後付け部品の騒音防止装置（マフラー）に関わる自主改善の実施について

平成 28 年 11 月 30 日

通知者の氏名 トヨタテクノクラフト株式会社
又 は 名称 代表取締役社長 稲垣 和也
住 所 東京都港区芝浦4丁目8番3号

改善箇所説明図

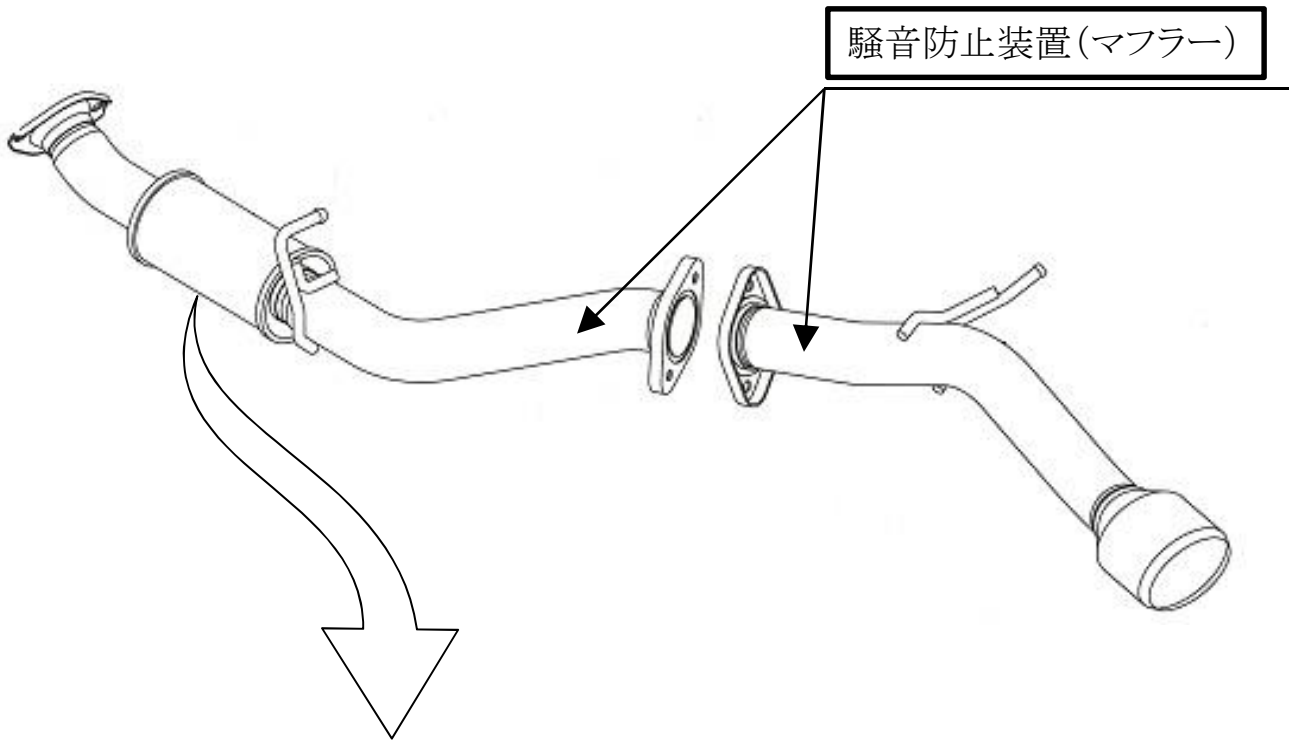
[現行] 性能等確認済表示

JQR 1 0 10 2054 S
2AZ-FE 2AZ-2JM

[変更後] 性能等確認済表示

JQR 1 0 10 2054 S
2AZ-FE 2AZ-2JM-2FM

基準不適合発生箇所

〔 トヨタエスティマハイブリッド、ガソリン4WD用として設定した後付け部品の騒音防止装置(マフラー)を平成22年4月1日以降に製作されたエスティマハイブリッドへ取り付けられた場合、マフラーの性能確認ができず保安基準への適合性が判断できないおそれがある。 〕

改善の内容

平成22年4月1日以降に製作されたトヨタエスティマハイブリッドへ装着されている場合は、正規品と交換する。
